**Arrêté N°2B-2021-08-27-00002
en date du 27 Août 2021**

modifiant et fixant des prescriptions complémentaires à l'arrêté n° 86/698 du 17 juin 1986 portant règlement d'eau autorisant la société VIA NOVA à réaliser et exploiter une usine hydroélectrique sur le Golo, à Via Nova, commune de Valle di Rostino.

Annexe 1 : plans des travaux envisagés

Vue de dessus – implantation des ouvrages au niveau du seuil

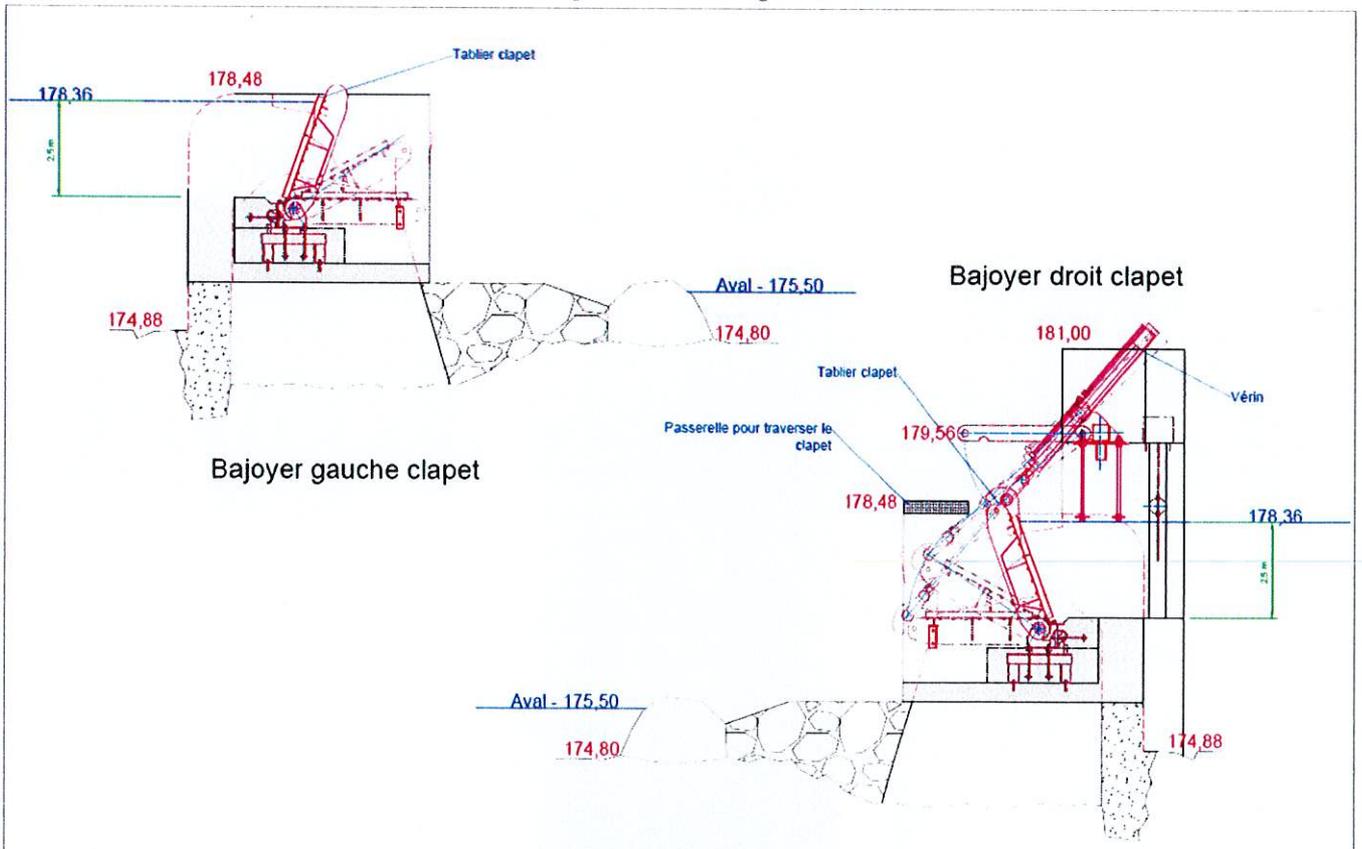
Article 2.3 : Installation d'un clapet

Un clapet est installé entre la prise d'eau et la passe à poissons afin de dégraver et d'assurer le transit sédimentaire. Les dimensions du clapet sont les suivantes : 2,5 m de hauteur pour 3 m de largeur.

Vue de dessus – passe à poissons

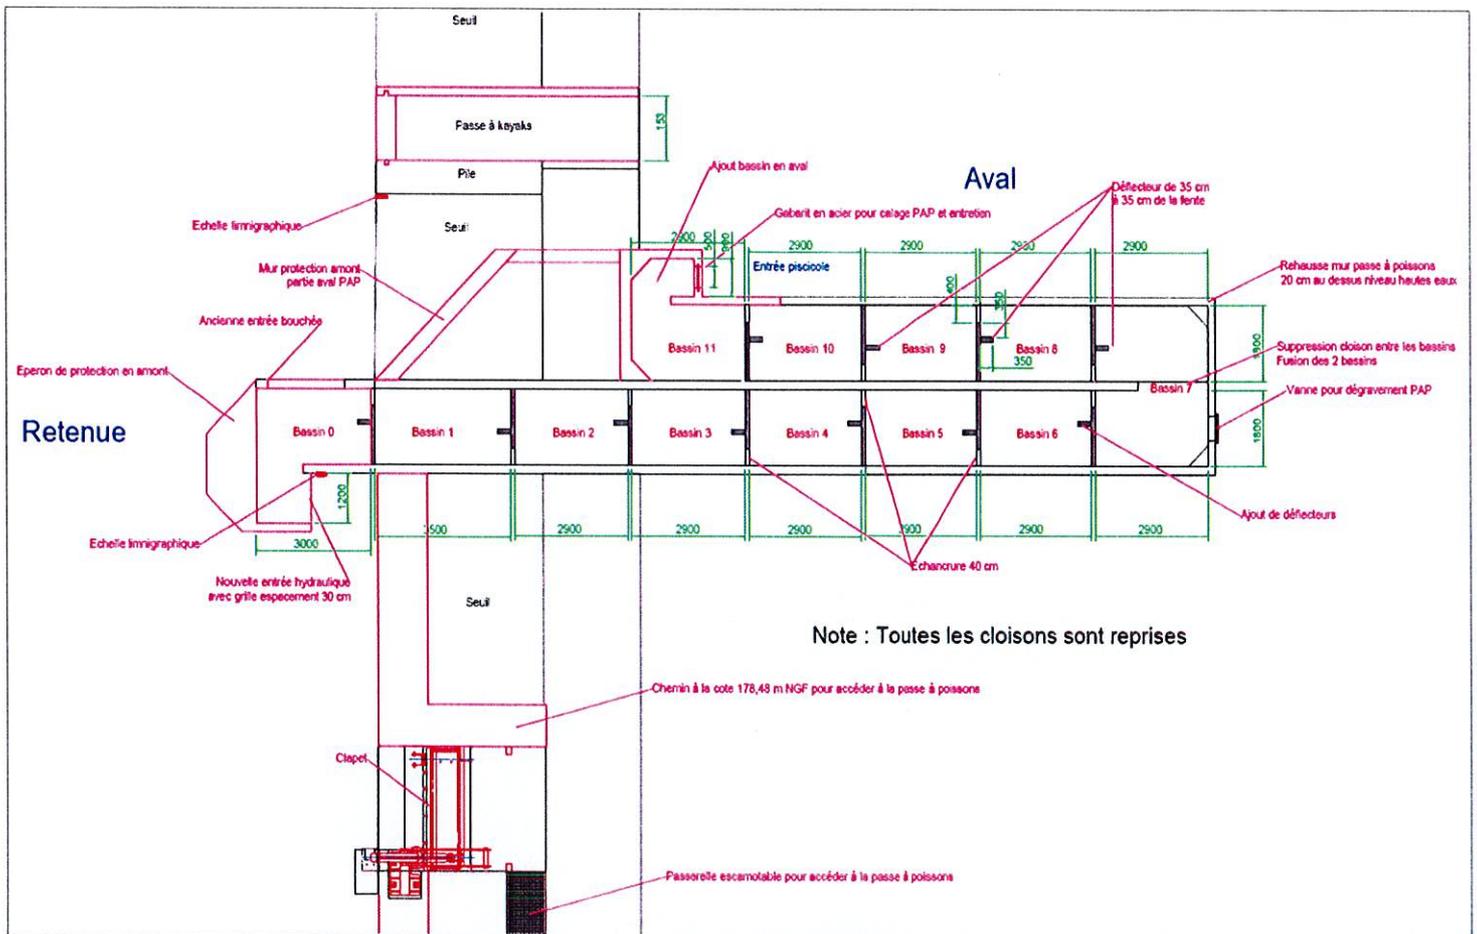
Article 2.4 : Modification de la passe à poissons

Les caractéristiques dimensionnelles de l'ouvrage sont décrites à l'annexe 1 du présent arrêté.

Le dispositif de montaison doit être fonctionnel en permanence excepté lorsque le niveau de la retenue est inférieur à la cote minimale d'exploitation soit 178,36 m NGF.

Vue de dessus – prise d'eau + dévalaison

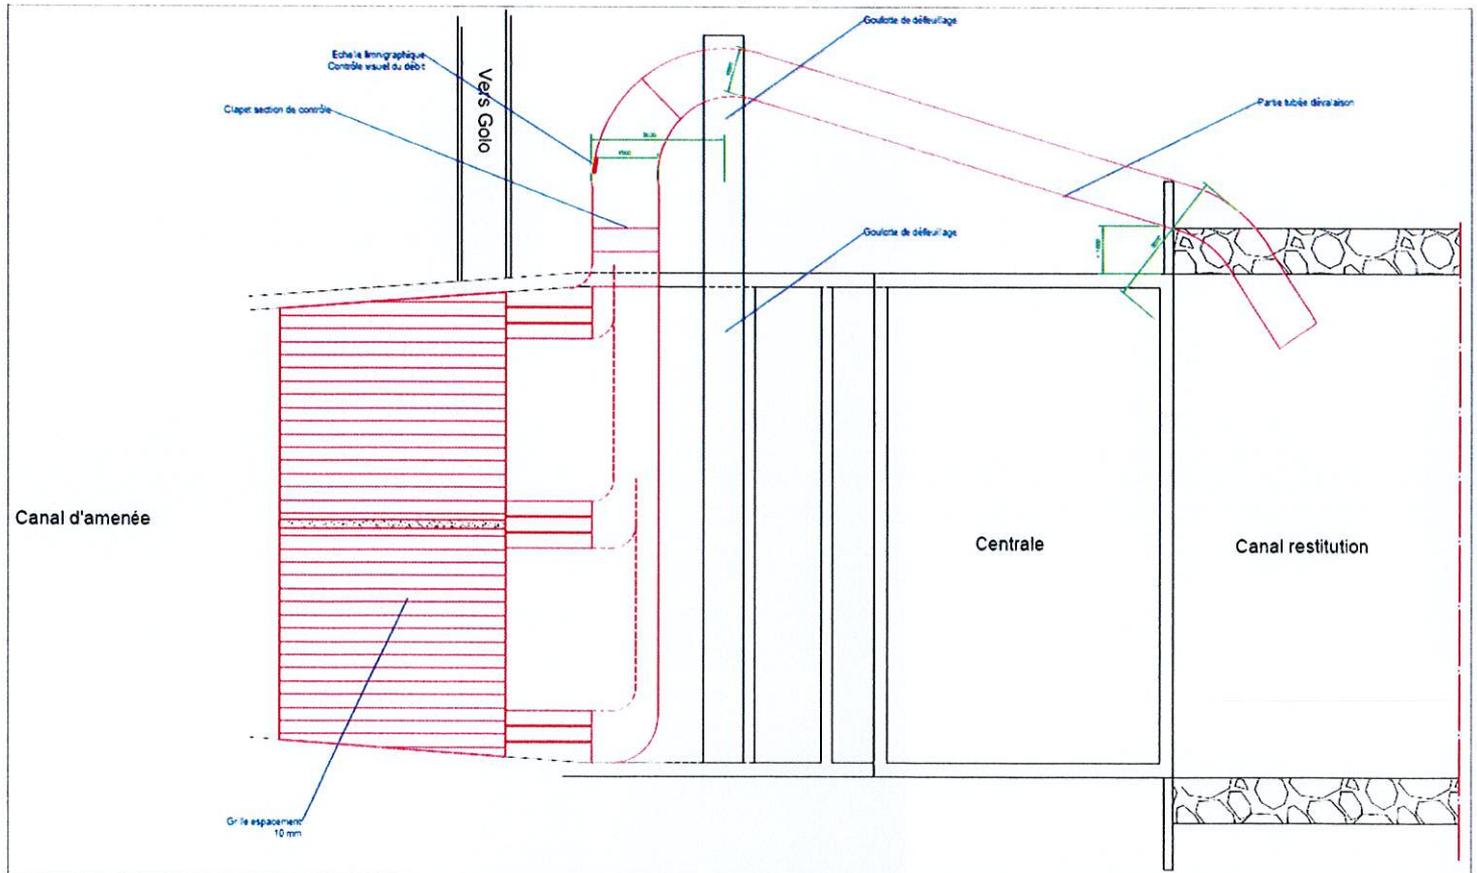
Article 2.2 : Modification de la prise d'eau en queue de canal d'amenée.

Les modifications de la prise d'eau nécessitent la mise en place :

- d'un nouveau plan de grille dont l'écartement entre chaque barreau est de 10 mm et l'angle d'inclinaison de la grille est de 26°.
- d'un dispositif de dévalaison constitué de :
 - trois échancrures (exutoires) dans la partie supérieure du plan de grille – Les exutoires ont une largeur de 100 cm et un tirant d'eau minimum de 50 cm ;
 - un canal de liaison entre les exutoires, profilé hydrauliquement pour maintenir une vitesse d'eau constante dans tout le dispositif ;

- une transition vers l'aval, qui sert de section de contrôle du débit – La section de contrôle comporte un clapet pour réguler le débit de la dévalaison en fonction du débit turbiné. Le clapet comporte les 3 réglages suivants :
 - Cote à 178,21 m NGF pour avoir un débit de dévalaison de 0,151 m³/s lorsqu'aucune turbine ne fonctionne (Niveau amont grille > 178,36 m NGF et turbines à l'arrêt) ;
 - Cote à 178,07 m NGF pour avoir un débit de dévalaison de 0,302 m³/s lorsqu'une turbine fonctionne (Niveau amont grille > 178,31 m NGF) ;
 - Cote à 177,76 m NGF pour avoir un débit de la dévalaison de 0,604 m³/s lorsque deux turbines fonctionnent (Niveau amont grille > 178,13 m NGF).

Le clapet comporte une réglette fixée à son sommet pour visualiser sa position. Cette réglette comporte des marques de couleur pour chacune des positions (correspondant aux différents débits). Une échelle limnigraphique est installée sur le bajoyer de la prise d'eau. Cette échelle est facilement visible et comporte des marques de couleur (mêmes couleurs que la réglette du clapet) correspondant aux différents niveaux mentionnés ci-dessus.

- une goulotte de dévalaison vers la restitution des turbines – La hauteur de chute ne doit pas engendrer de blessure et la profondeur de la fosse de réception doit représenter, *a minima*, 1/4 de la hauteur de chute. Le débit minimal de dévalaison est de 302 l/s lorsqu'une turbine fonctionne et 604 l/s lorsque 2 turbines fonctionnent. Cette goulotte est dimensionnée pour que le tirant d'eau soit de 9,6 cm pour un débit de 302 l/s (1 turbine) et 15 cm pour un débit de 604 l/s (2 turbines). Une échelle limnigraphique avec des marques à 9,6 cm et 15 cm de hauteur est installée au départ de la goulotte de dévalaison en aval de la section de contrôle. L'échelle est positionnée pour être visible depuis la plateforme du dégrilleur.

Afin de garantir la continuité piscicole, le dispositif de dévalaison doit être fonctionnel en permanence, excepté lorsque le niveau de la retenue est inférieur à la cote minimale d'exploitation soit 178,36 m NGF.
